Datum 13 oktober 2023
Ons kenmerk HZ_WABO-19-41796
Onderwerp Besluit omgevingsvergunning

We hebben besloten een omgevingsvergunning te verlenen aan [REDACTED] voor:
het verbouwen van Hof ter Weyde tot vier appartementen en een kinderdagverblijf op het adres: **Louis
Armstrongboulevard 50** in Utrecht.

Beantwoording zienswijzen Louis Armstrongboulevard 50 in Utrecht

Bron: Geluidsrapport van Grouls van 15 december 2020, pagina 6.

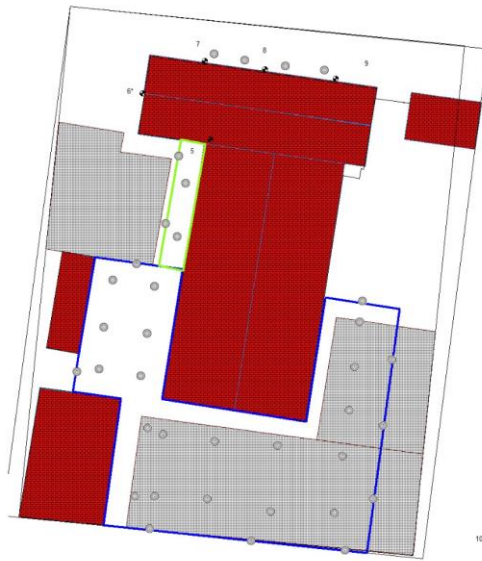
Op welke wijze is de begrenzing van de speelplaats gekoppeld aan een voorschrift?

In deze omgevingsvergunning is een voorschrift opgenomen dat inhoudt dat de buitenspeelplaats moet worden gebruikt overeenkomstig de begrenzing op de onderstaande afbeelding.

De begrenzing van de speelplaats is in onderstaande afbeelding weergegeven met een blauwe omkadering en de looproute naar de speelplaats met een groene omkadering.
